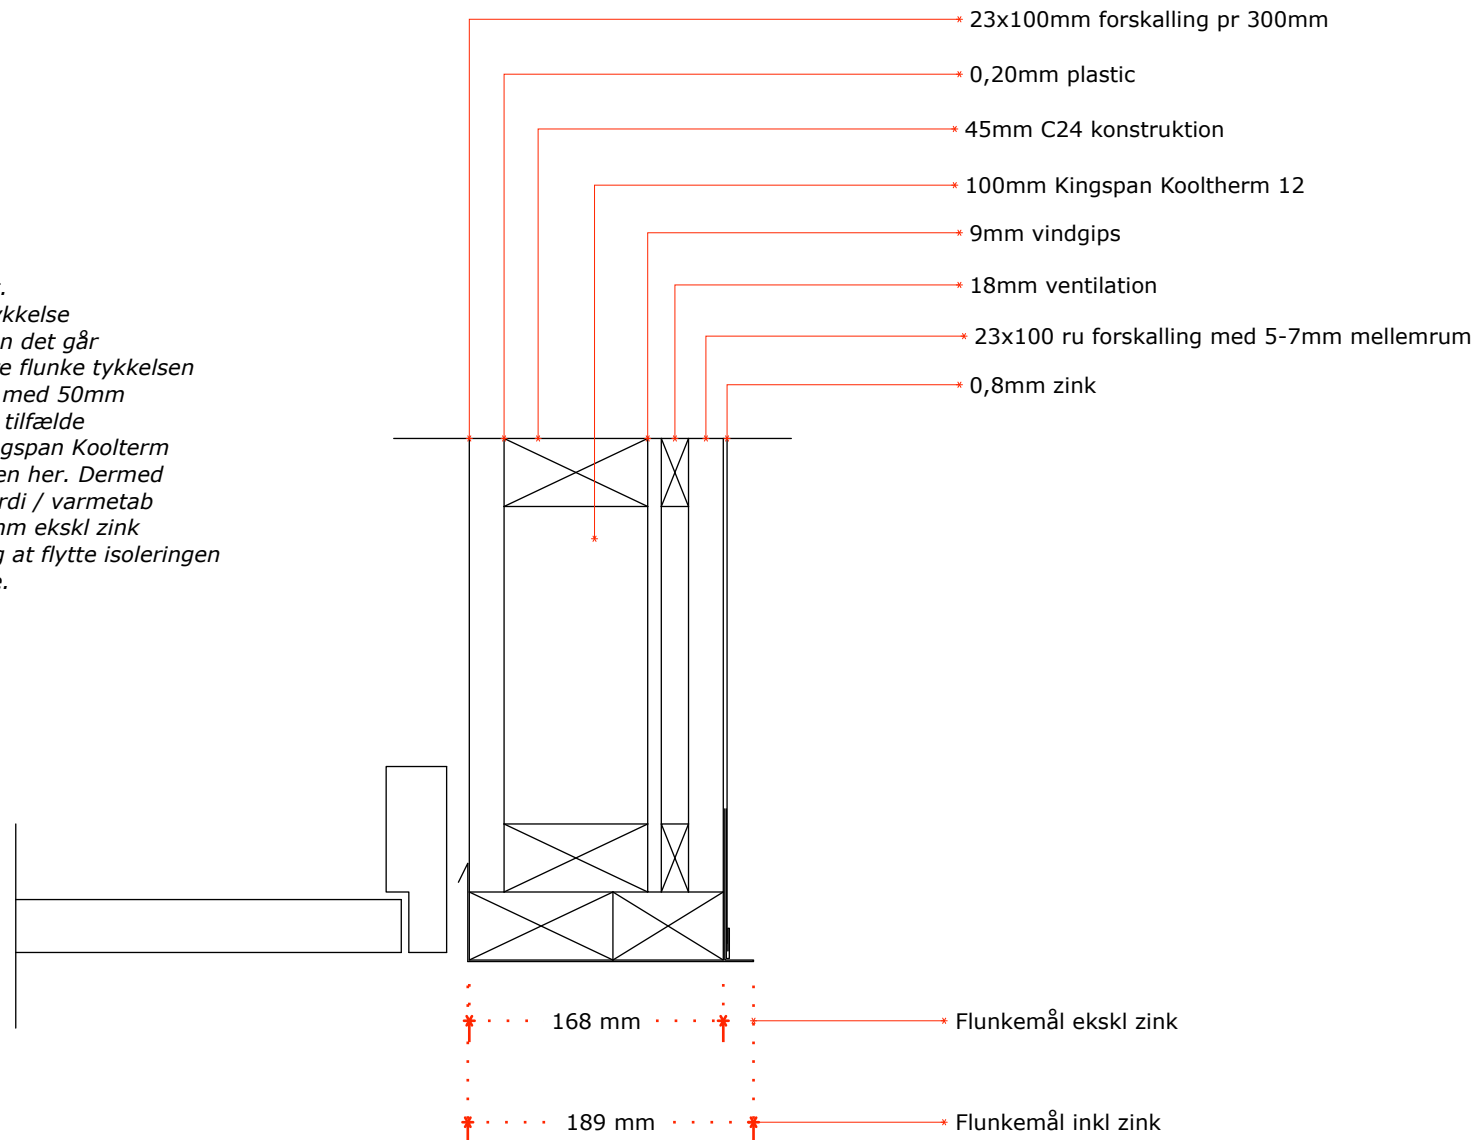
Bemærk at flunkebredden kan reduceres med 23mm ved at lade forskalling støde mod karm istedet. Dermed opnåes en samlet flunketykkelse på 145mm ekskl zink ombuk - uden det går udover u-værdien. Du kan reducere flunke tykkelsen yderlige med 50mm ved at isolere med 50mm Kingspan Koolterm. Man vil i dette tilfælde så flytte de "manglende 50mm Kingspan Koolterm til taget - og dermed øge isoleringen her. Dermed opnåes den samme samlede u-Værdi / varmetab og flunke med en tykkelse på 90mm ekskl zink ombuk. Det giver også god mening at flytte isoleringen da varme tabet altid er størst oppe.

BEMÆRK : Flunke på 90mm kan opnåes uden at u-værien reduceres.
